Raport

z procesu konsultacji

projektu **Karty aktualizacji**
nr 4/CW-3/CK-4/CB-3/2026

Instrukcji Ruchu i Eksploatacji Sieci Przesyłowej

Rysunek 3.4.2.1.4. 5. (5)

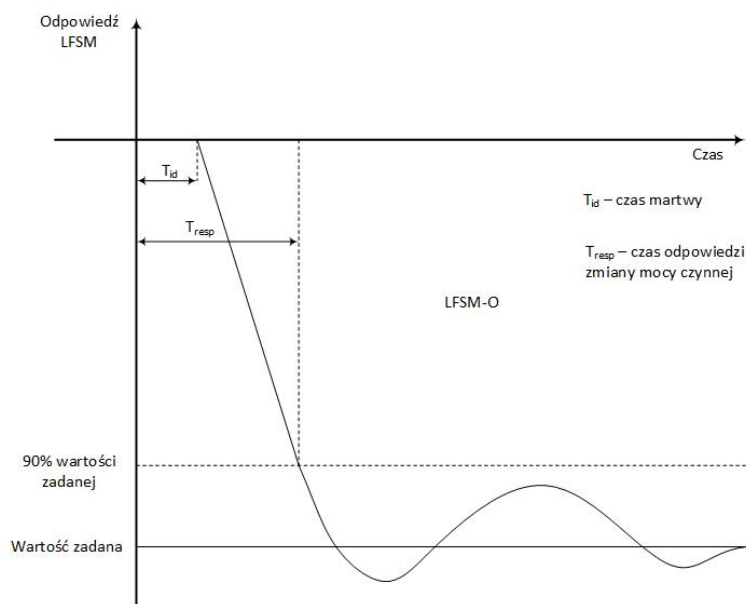
K31	3.4.2.1.4. 5. (5) (w formularzu uwag PSME wskazany jako pkt 3.4. 2 (1) (4) (5) (5))	Do tego wymagania była zgłaszana uwaga w projekcie Rozporządzenia Ministra Energii w sprawie szczegółowych warunków funkcjonowania systemu elektroenergetycznego. Opis jest kompletnie	PSME	<u>Uwaga została uwzględniona częściowo</u> <u>Patrz odpowiedź na uwagę nr K9</u> w zakresie odniesienia do argumentu dotyczącego uwagi zgłaszanej w toku konsultacji projektu rozporządzenia systemowego.

niezrozumiały, sugeruje się sporządzenie odpowiedniego rysunku. Czy ten opis jest w jakiś sposób powiązany z rys. 3.4.2.1.4.5 (6) ?		Opis zawarty w pkt 3.4.2.1.4. 5. (5) dotyczy parametrów odpowiedzi regulacji LFSM-O. W celu wyeliminowania wątpliwości OSP wprowadza w pkt 3.4.2.1.4. 5. (5) rysunek 3.4.2.1.4.5. (5) w następującej postaci:  Rysunek 3.4.2.1.4. 5. (5) Parametry odpowiedzi układu regulacji LFSM-O
K32	3.4.2.1.4. 5. (6) (w formularzu uwag PSME wskazany jako pkt 3.4. 2 (1) (4) (5) (6))	Do tego wymagania była zgłaszana uwaga w projekcie Rozporządzenia Ministra Energii w sprawie szczegółowych warunków funkcjonowania systemu elektroenergetycznego. Opis jest kompletnie niezrozumiały, sugeruje się sporządzenie odpowiedniego rysunku.	PSME	<u>Uwaga nie została uwzględniona</u> <u>Patrz odpowiedź na uwagę nr K9 w zakresie odniesienia do argumentu dotyczącego uwagi zgłaszanej w toku konsultacji projektu rozporządzenia systemowego.</u>

- 10) W pkt **3.4.2.1.4. 5.** (5) wprowadza się rysunek 3.4.2.1.4.5. (5) w postaci:

Parametry odpowiedzi układu regulacji LFSM-O

Rysunek 3.4.2.1.4. 5. (6)

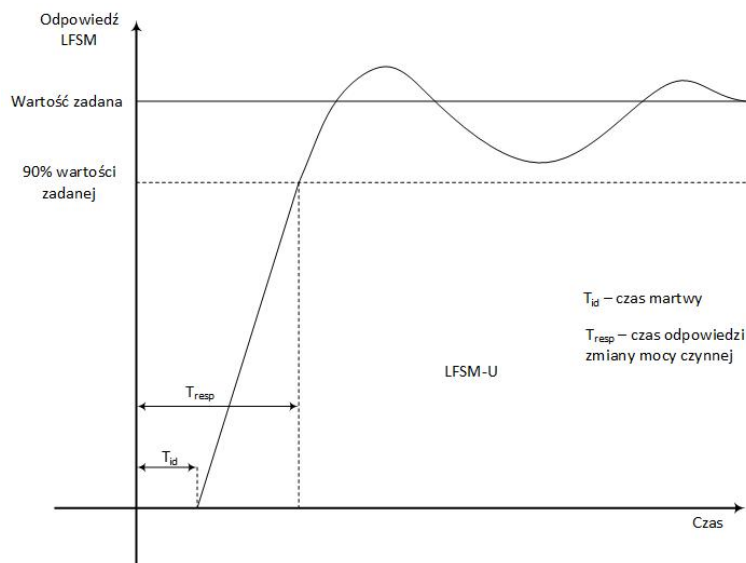
Czy ten opis jest w jakiś sposób powiązany z rys. 3.4.2.1.4.5 (6) ?		Opis zawarty w pkt 3.4.2.1.4. 5. (6) dotyczy parametrów odpowiedzi regulacji LFSM-U i jest powiązany z rysunkiem 3.4.2.1.4.5. (6). W celu wyeliminowania wątpliwości OSP rysunek 3.4.2.1.4.5. (6) otrzymuje postać:  Rysunek 3.4.2.1.4. 5. (6) Parametry odpowiedzi układu regulacji LFSM-U
K33	3.4.2.1.4. 6.	Zmiana zapisu: MEE, w zakresie zarządzania odchyleniami częstotliwości, zarządzania rozptyłami mocy czynnej oraz wsparcia systemu mocą czynną, powinien posiadać zdolność do: (1) współpracy z dyspozytorskimi systemami sterowania mocą czynną, prowadzonymi przez OSP lub poprzez	PTPiREE PGE	<u>Uwaga została uwzględniona częściowo</u> Ad 1. W pkt 3.4.2.1.4. 6. pkt (1) otrzymuje brzmienie: <i>(1) współpracy z dyspozytorskimi systemami sterowania mocą czynną, prowadzonymi przez OSP lub przez właściwego operatora systemu, na którego terenie przyłączony jest MEE, zgodnie z pkt 3.4.1.1. i 3.4.1.2.; lub</i>

11) W pkt **3.4.2.1.4. 5. (6)** rysunek 3.4.2.1.4.5. (6) otrzymuje postać:

Parametry odpowiedzi układu regulacji LFSM-U
